2020 再計発第 173 号

再処理事業所廃棄物管理施設保安規定変更認可申請書の一部補正について

## 廃棄物管理施設保安規定 新旧対照表 ( 1 / 73 )

図1 プロセス関連図

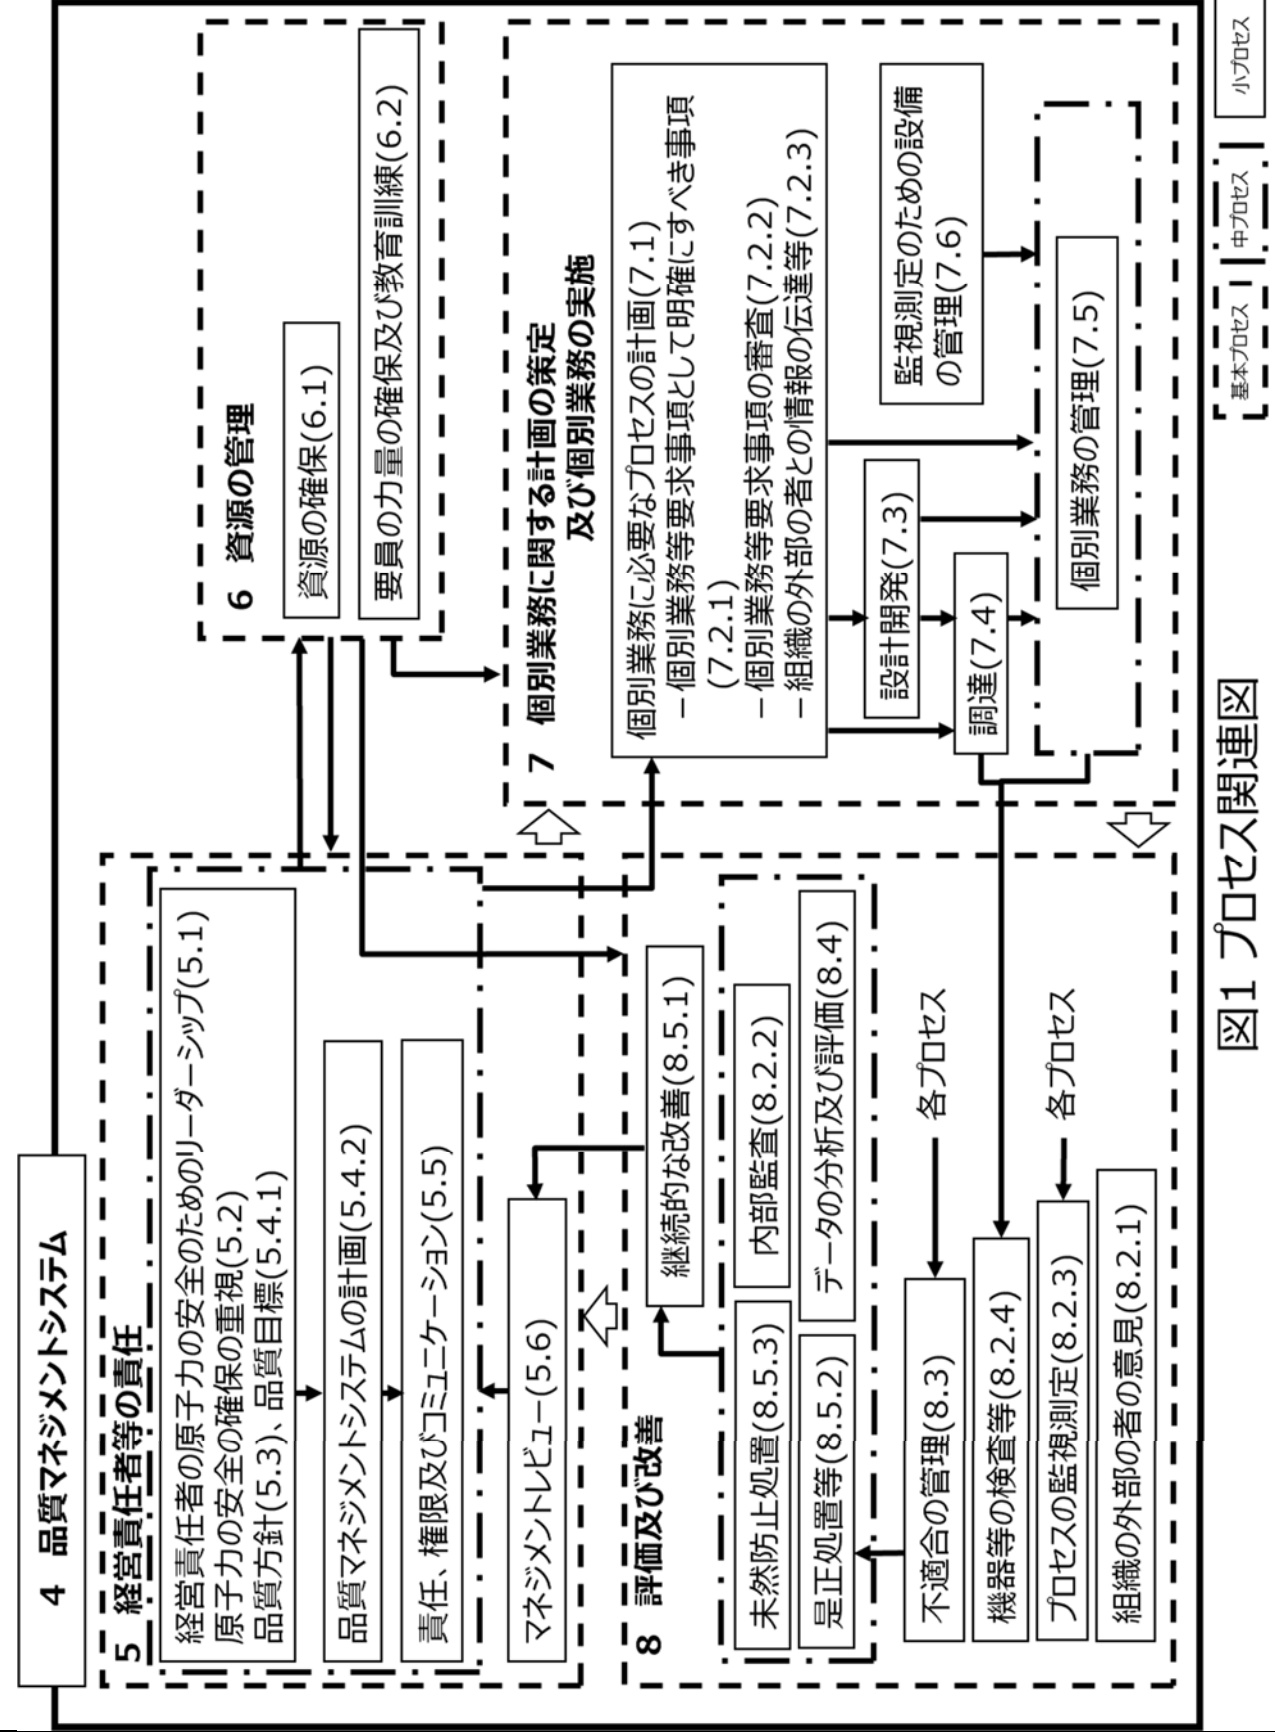
原子力規制における検査制度の見直しに伴う変更（品質管理基準規則の制定に伴う変更）

別図3 周辺監視区域図 (第37条関係)

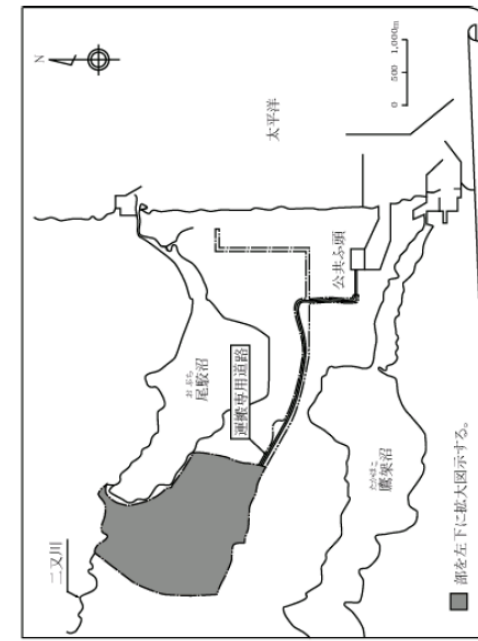
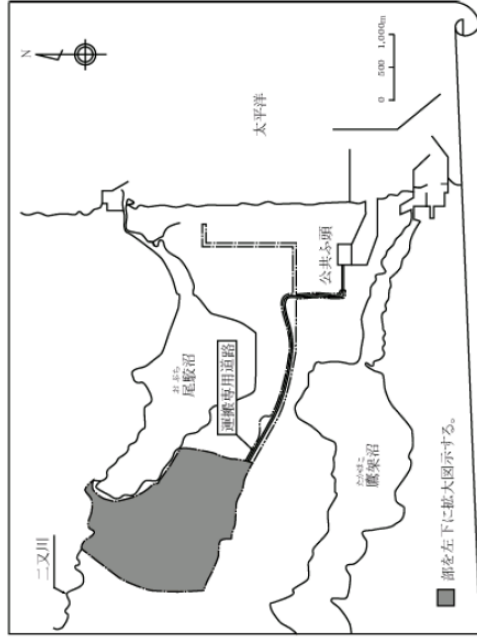
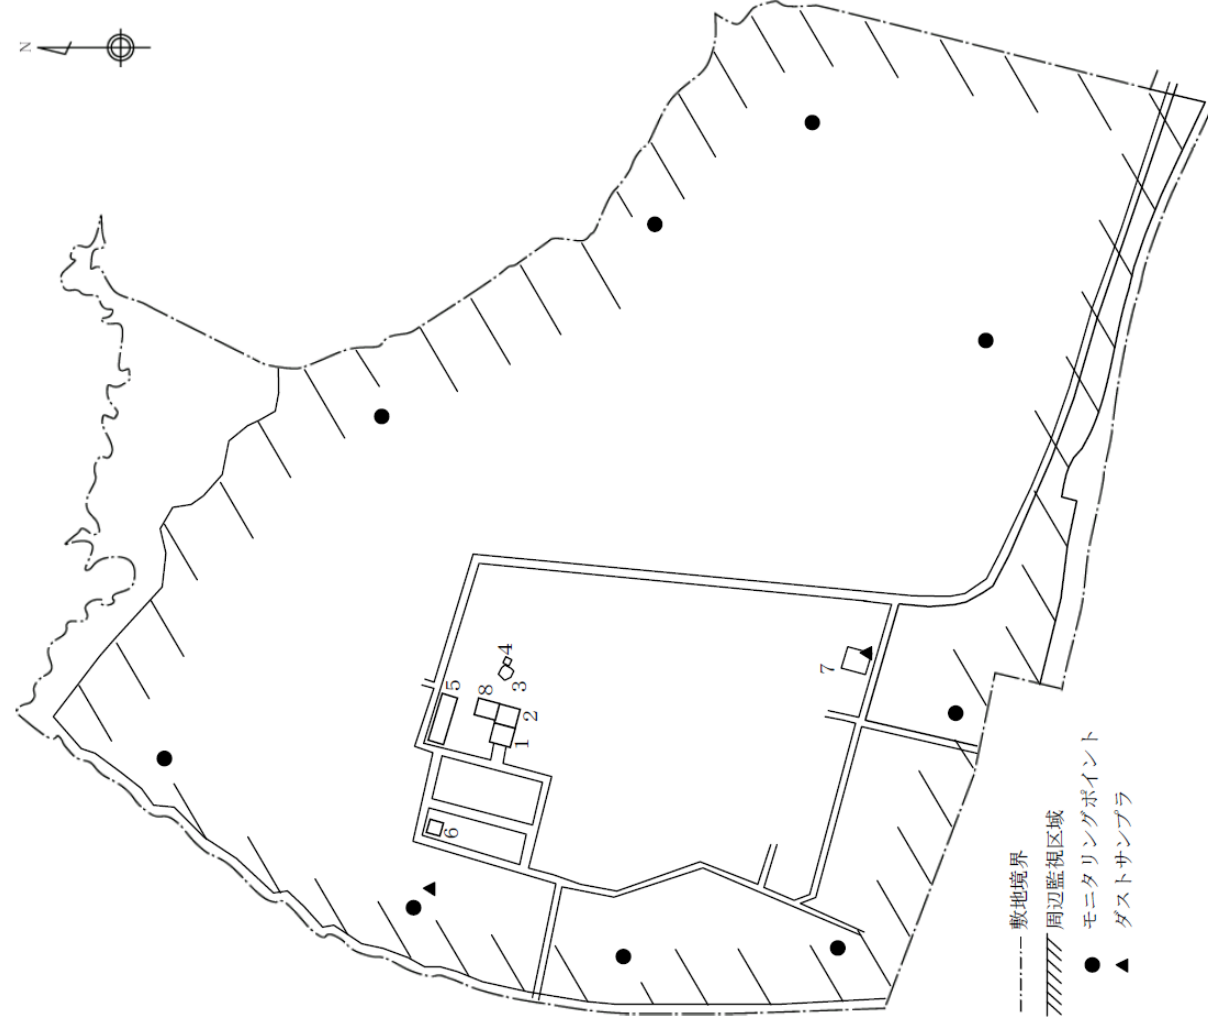
記載の適正化  
(事業部間の整合)
